Modulo per la presentazione delle osservazioni per i piani/programmi/progetti sottoposti a procedimenti di valutazione ambientale di competenza statale

ID: Codice procedura (ID_VIP/ID_MATTM): 12691

“Progetto di un impianto eolico denominato “Pitigliano” ubicato nei comuni di Pitigliano (GR) e Sorano (GR) costituito da 20 (venti) aerogeneratori di potenza nominale 7,0 MW per un totale di 140,0 MW con relative opere connesse ed infrastrutture indispensabili”

Immagine 1. Vincoli ex art. 136 del CBC dal PIT della Regione Toscana e zona approssimativa dove è progettato l'impianto industriale.

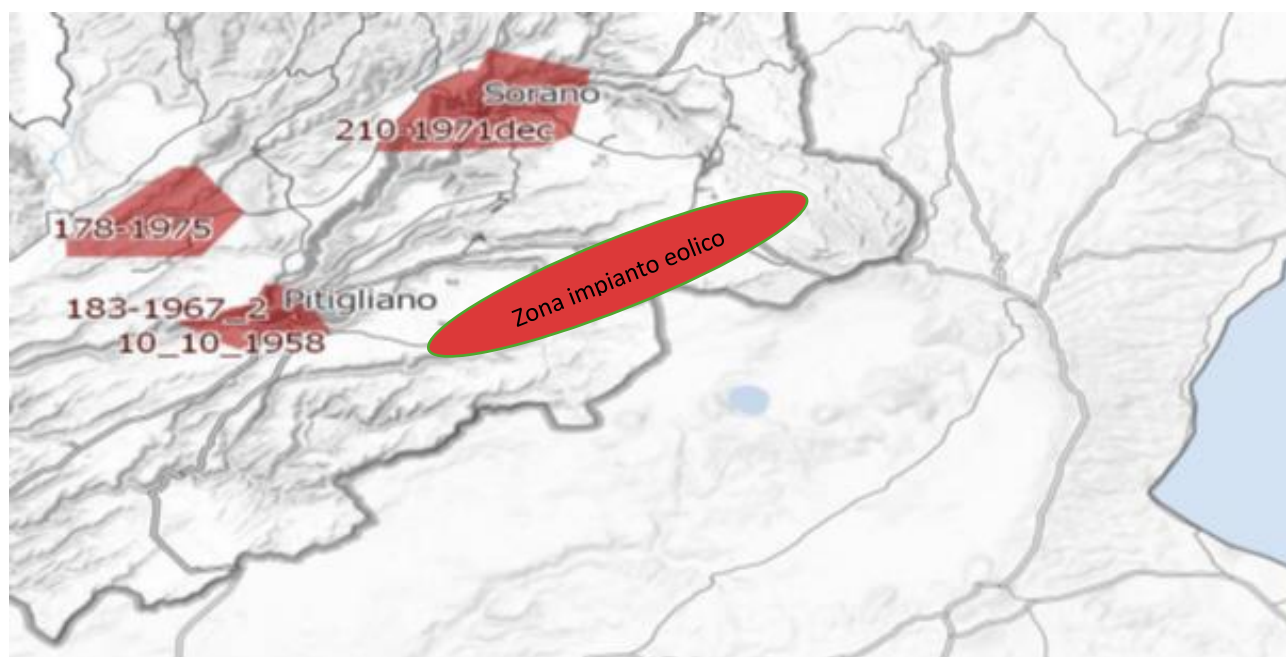
Al contrario di quanto sostiene la proponente, si evidenzia che l'impianto eolico industriale citato non solo ricadrebbe con tutti e 20 gli aerogeneratori all'interno delle fasce di rispetto di 3 km di due vincoli paesaggistici di notevole interesse pubblico esistenti nella Regione Lazio e con una parte di essi nel vincolo paesaggistico del Centro abitato di Sorano (GR) quindi in aree non idonee all'installazione di impianti di energia rinnovabile. Addirittura, alcuni aerogeneratori sarebbero ubicati a poche centinaia di metri dai perimetri dei due vincoli paesaggistici laziali ex art 136 del CBC. Ma la non idoneità dell'area non sarebbe certificata soltanto da questi vincoli paesaggistici ma anche dalle fasce di rispetto dei Beni della Parte seconda del CBC numerosi nel territorio interessato dal progetto dell'impianto eolico. Infatti la Proponente a pag 11 del SIA scrive: *"L'area interessata si trova all'esterno delle aree SIN individuate in Toscana e dista circa: 2,8 km dal centro abitato di Pitigliano, 2,7 km dal centro abitato di Onano, 2,8 km dal centro abitato di Latera"*. Quindi l'impianto come certifica la proponente potrebbe ricadere all'interno delle fasce di rispetto dei Centri Storici dei paesi citati e comunque li lambirebbe. Incompatibile sarebbe l'ubicazione di una parte del cavidotto che ricadrebbe nelle fasce di rispetto

del vincolo paesaggistico di notevole interesse pubblico del Centro Storico di Pitigliano. Considerando che le Regioni grazie al Decreto interministeriale nell'emanazione della legge sulle aree idonee e non idonee hanno la facoltà di estendere le fasce di rispetto dei Beni del CBC fino a 7 km per alcuni di essi non è da escludere che gli aerogeneratori del progetto eolico, essendo ancora in itinere, tra qualche mese si troverà ancora con ulteriori incompatibilità oltre alle numerose già esistenti. Questa possibilità di estensione delle fasce di rispetto fino a 7 km per i Beni del CBC da parte delle Regioni diventa particolarmente probabile per il Centro Storico di Pitigliano famoso nel mondo come dimostra anche il prestigioso riconoscimento insieme a Sovana e Sorano nell'elenco dei siti del World Monuments Found (WMF) prestigiosa istituzione con sede a New York che svolge un ruolo complementare a quello dell'Unesco. La stessa considerazione per il Centro storico di Pitigliano ovviamente vale sia per Sorano che per Sovana.

Inoltre, come sostiene la Proponente parte dell'impianto si verrebbe a trovare a 3,5 km dal centro abitato di Sorano. Infatti, tre degli aerogeneratori WTG 08, 09, 10 sono addirittura all'interno delle fasce di rispetto dei 3 km del suo vincolo paesaggistico di notevole interesse pubblico ex art 136 del CBC. Si evidenzia che così si crea

un'ulteriore incompatibilità con la tutela del Paesaggio.

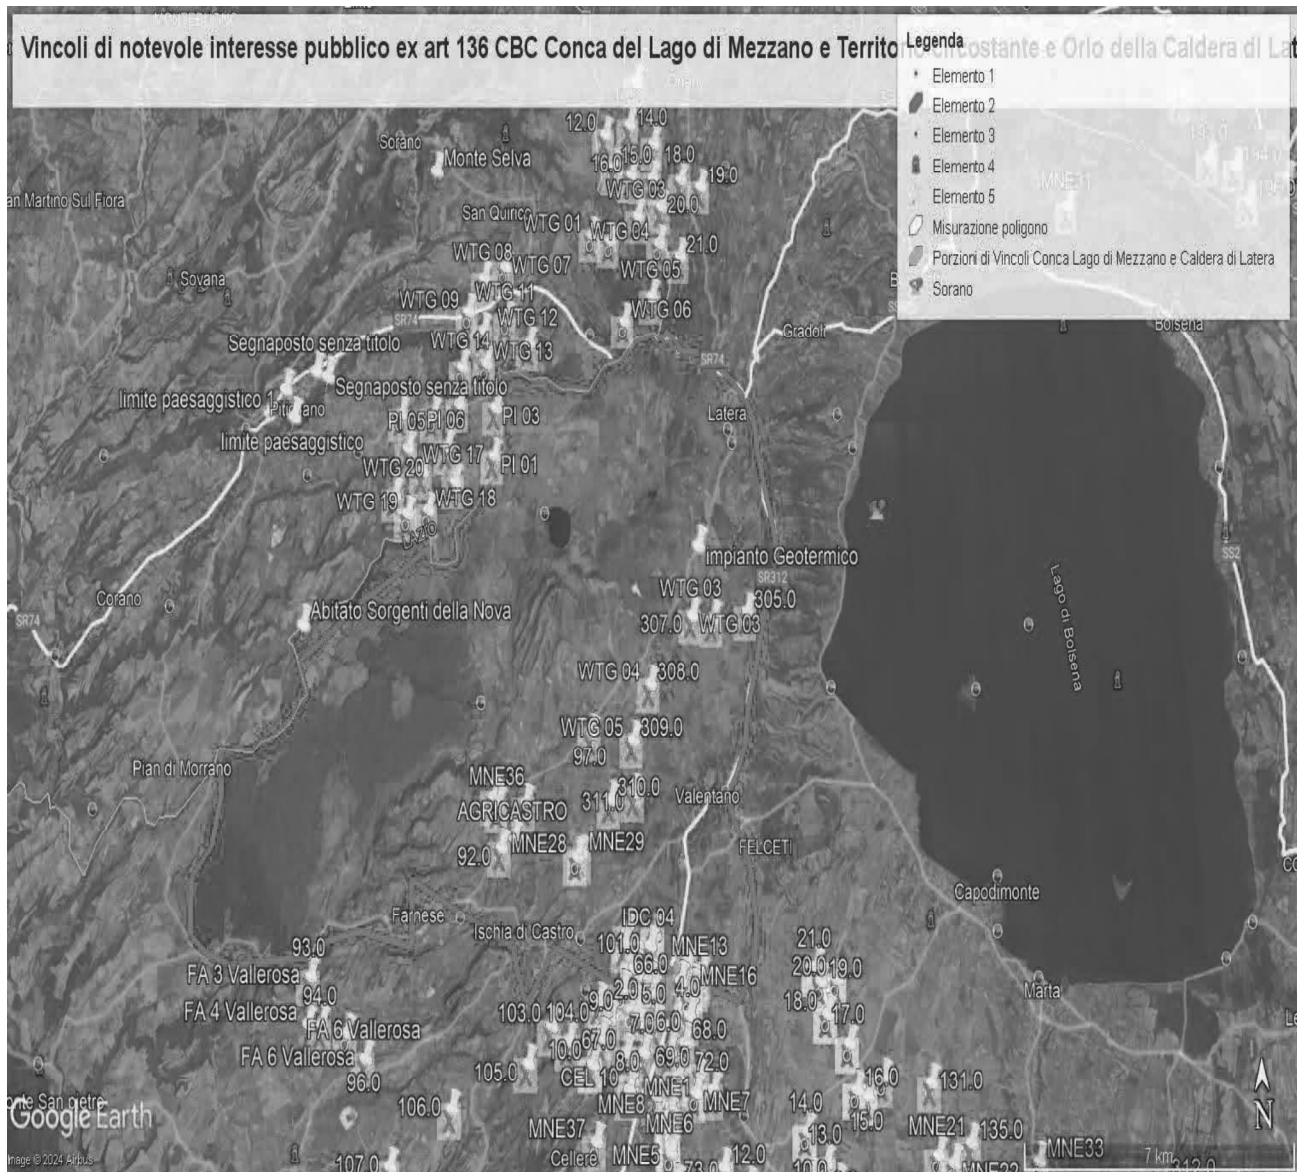
Come è illustrato nell'immagine si ribadisce che l'impianto industriale "Pitigliano" ricade completamente all'interno delle fasce di rispetto dei due vincoli di notevole

interesse pubblico e lambisce quelle di un terzo vincolo e quindi come affermato dal Consiglio di Stato nelle sentenze citate, l'impianto è insediato in area non idonea ai sensi dell'art. 20 comma 8 lettera c quater del D.Lgs. n. 199/2021 e ss.mm.ii al contrario di quanto sostiene la proponente.

IMMAGINE n. 2 Impianto eolico industriale “Pitigliano” e distanze aerogeneratori dai Vincoli della Conca del Lago di Mezzano...

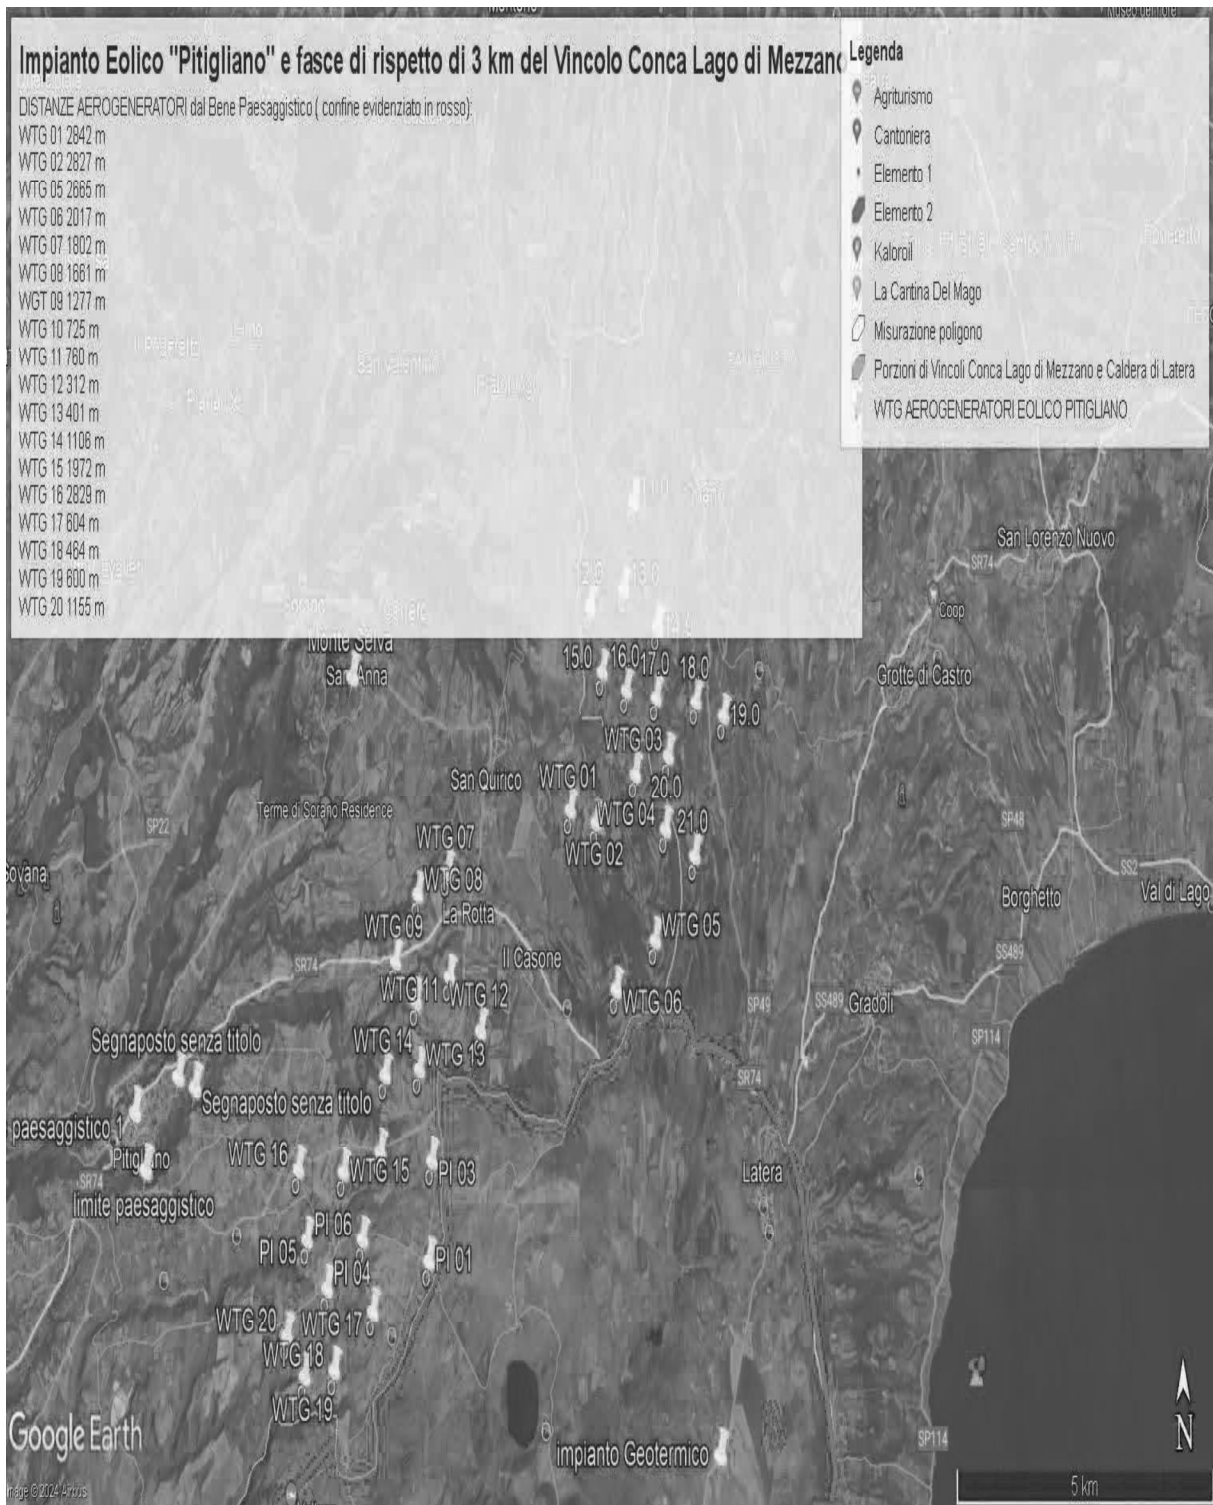
Quindi anche la Regione Lazio come Ente deputato dalla normativa nazionale a legiferare sulle aree idonee e non idonee si è espressa riguardo al fatto che abbia assolto ai doveri e alle quote stabilite dal PNIEC e in ambito regionale la provincia di Viterbo è stata quella con il più alto tasso di impianti FER tra tutte e quindi ormai satura ed il cumulo degli impianti FER installati, autorizzati e in progetto rappresenta una elevata criticità per la sostenibilità ambientale di ulteriori eventuali iniziative. L'impianto eolico “ Pitigliano” pur essendo “esterno al confine provinciale e regionale ma nelle sue immediate vicinanze (a soli 100 metri i primi due aerogeneratori) oltre

ad impattare sul territorio e sulle economie di cinque Comuni del Lazio (Farnese, Onano, Latera, Valentano, Grotte di Castro e Gradoli) si trova nelle fasce di rispetto dei Beni di notevole interesse pubblico come si è evidenziate nelle Osservazioni precedenti e crea degli impatti negativi anche sui beni naturalistici come verrà dettagliato nell'Osservazione relativa alla Vinca. Inoltre, andrebbe a sommarsi al già enorme cumulo di impianti eolici e fotovoltaici e geotermici che creano una elevata criticità ambientale nella provincia di Viterbo e interferiscono anche con il territorio toscano come si può vedere dalle varie immagini dell'Allegato n. 1.

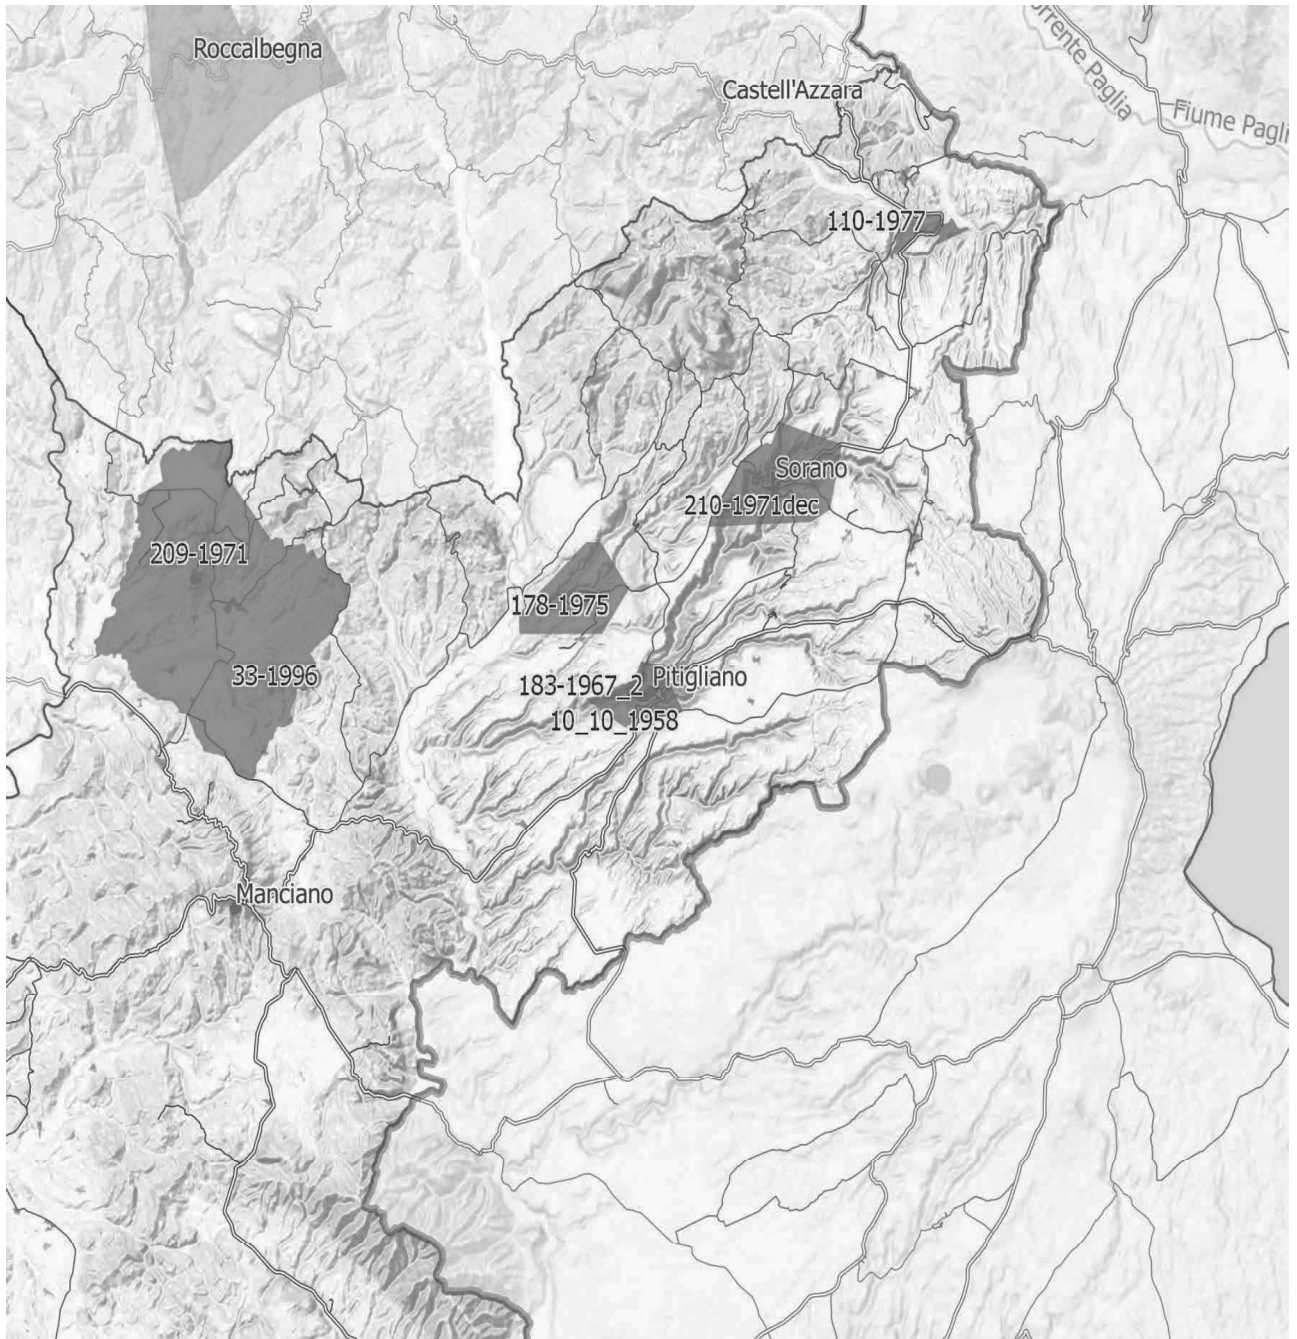
IMMAGINE n. 4 Si evidenzia che i tre aerogeneratori WTG 07, WTG 08 e WTG 09 impattano con il vincolo paesaggistico di notevole interesse pubblico del Centro Storico di Sorano. Il WTG 07 si troverebbe a 2828 m, WTG 08 2504 e WTG 09 2990. Il cavidotto dell'impianto invece impatta in buona parte del Vincolo paesaggistico ex art. 136 del CBC del Centro Storico di Pitigliano.

IMMAGINE n 5. Mappa eolici elaborata dall'Associazione Amici della Terra. La mappa evidenzia il cumulo degli impianti tra Lazio e Toscana.

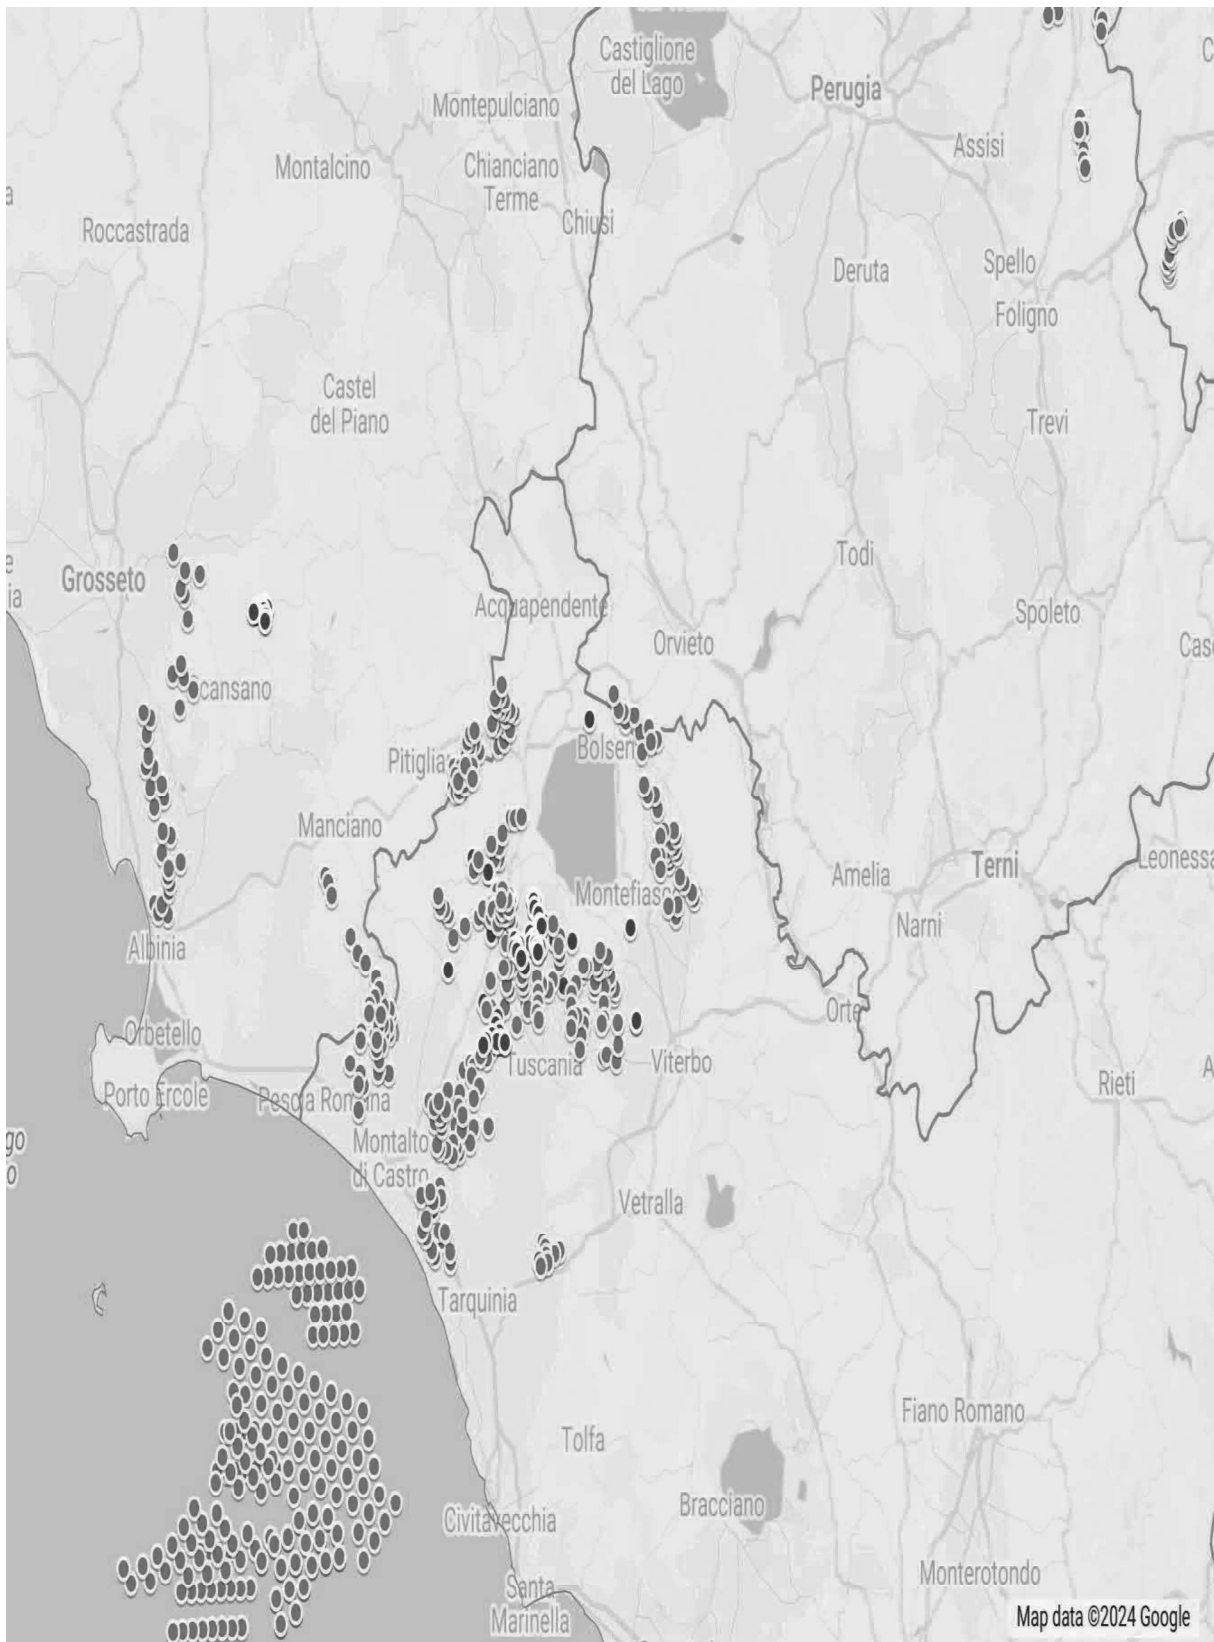
Riguardo al cumulo degli impianti FER, le mappe prodotte dalla proponente riguardano, come già evidenziato, soltanto una parte molto piccola degli impianti FER dell'area intermedia e vasta e in particolare di quelli eolici che contribuiscono a creare un notevole cumulo e la saturazione del territorio tosco laziale. Riguardo al cumulo dei soli impianti eolici si riporta la mappa dell'intervisibilità degli impianti eolici elaborata dall'Associazione nazionale “Amici della Terra”.

Se agli impianti eolici rappresentati qui sopra che non comprendono sia l'impianto eolico Pitigliano e le altre 14 pale del progetto eolico in verifica amministrativa sempre nel territorio di Pitigliano si aggiungono i migliaia di ettari (7000 fin'ora) di territorio occupato dagli impianti fotovoltaici e agrivoltaici e dalle altre tipologie appare chiaro il numero spropositato degli impianti FER nella bassa toscana e nella Tuscia.
